NUMERO E DATA ORDINE : L. A. 3000034653 del 28.06.2010					
REVISIONI					
	00	04/10/2010	E. FARCI	SRI-PRI RM	MAIL TERNA S.P.A. DEL 11/01/2011
	N.	DATA	VERIFICA RISPONDERIA	UNITA' TERNA	RIFERIMENTO BENESTARE
TIPOLOGIA DELL'ELABORATO		CODIFICA DELL'ELABORATO			
RELAZIONE		RCFR10014CER01850			
PROGETTO		TITOLO			
TE-FR-10-014		STAZIONE 380/150kV di MONTESANO VALIDAZIONE CARPENTERIA APPARECCHIATURE UNIPOLARI DELLA SEZIONE 150 KV			
RCAVATO DAL DOC. TERNA					
CLASSIFICAZIONE DI SICUREZZA					
RCFR10014CER01850 RCFR10014CER01850_00.doc		SCALA CAD	FORMATO A4	SCALA	FOGLIO
Questo documento contiene informazioni di proprietà terna S.p.A. e deve essere utilizzato esclusivamente dal destinatario in relazione alle finalità per le quali è stato ricevuto. E' vietata qualsiasi forma di riproduzione o di divulgazione senza l'esplicito consenso di Terna S.p.A. This document contains information proprietary to Terna S.p.A. and it will have to be used exclusively for the purposes for which it has been furnished. Whichever shape of spreading or reproduction without the written permission of Terna S.p.A. is prohibited.

La seguente relazione ha lo scopo di validare le relazioni tecniche relative alle

7.2.4 Spettri impiegati nella verifica

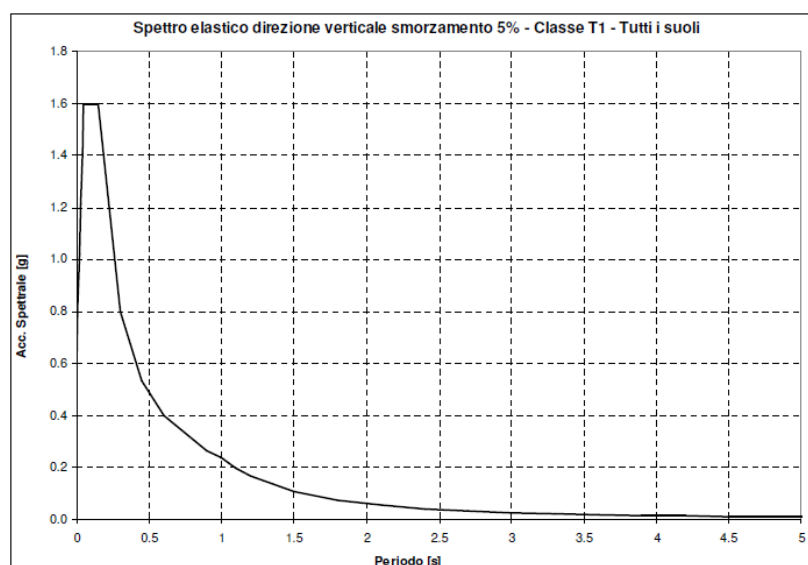
Il diagramma seguente riporta lo spettro di progetto relativo a tutti i suoli per le componenti orizzontali, con valore a_g pari a 6,247 g/10 e fattore di struttura pari a 2 (rispetto allo spettro elastico nelle formule si sostituisce η con $1/q$).

Dai due grafici sopra esposti si evince che il parametro sismico di progetto del sito di Montesano sulla Marcellana per l'azione orizzontale $S_d=0.538$ g e quella verticale $S_d=0.541$, è inferiore ai parametri di progetto standard unificato per le stazioni 150kV, quindi possiamo adottare le relazioni degli standard Terna.

Spettri di risposta (componenti orizz. e vert.) per lo stato limite: SLV

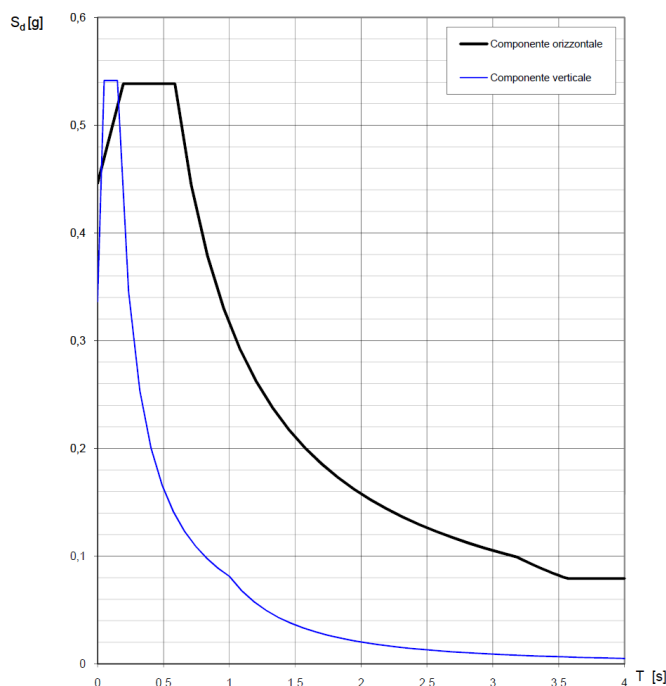
Il nostro sito specifico abbiamo la seguente caratterizzazione sismica con fattore di struttura per il sisma orizzontale $q=2$ e per il sisma verticale $q=1.5$:
